ANNEXE À LA DÉLIBÉRATION D'APPROBATION -

AVIS DES PERSONNES PUBLIQUES ASSOCIÉES ET REMARQUES FAITES A L'ENQUETE ET RÉPONSES APPORTÉES PAR LA COMMUNE

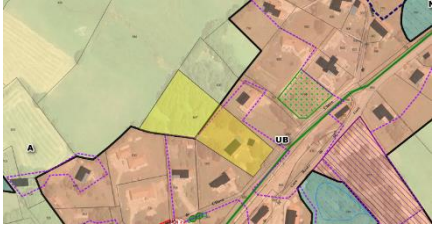
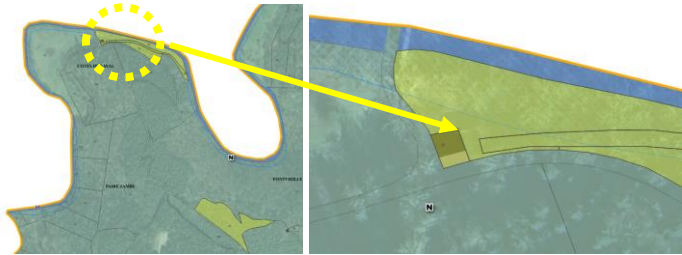
- Page 72 : zonage Ula (secteur des Cimes) : nous pensons qu'il serait pertinent d'interdire le commerce de détail alimentaire afin de ne pas concurrencer et déstabiliser les commerces des centre-bourgs voisins (Raucoules et Montfaucon).
- Page 116 : il faudrait rajouter le rez-de-chaussée de la cure dans le listing des commerces ne devant pas redevenir une habitation conformément au linéaire dessiné (soit 4 commerces, et pas 3).

Le rez-de-chaussée a bien été identifié sur le plan de zonage.

Dans le rapport de présentation, seuls les 3 commerces sont recensés puisqu'il n'y en a pas encore dans la cure. Le rapport de présentation sera complété pour préciser que le futur commerce installé dans l'ancienne cure sera concerné par ce linéaire de préservation des rez-de-chaussée commercial.
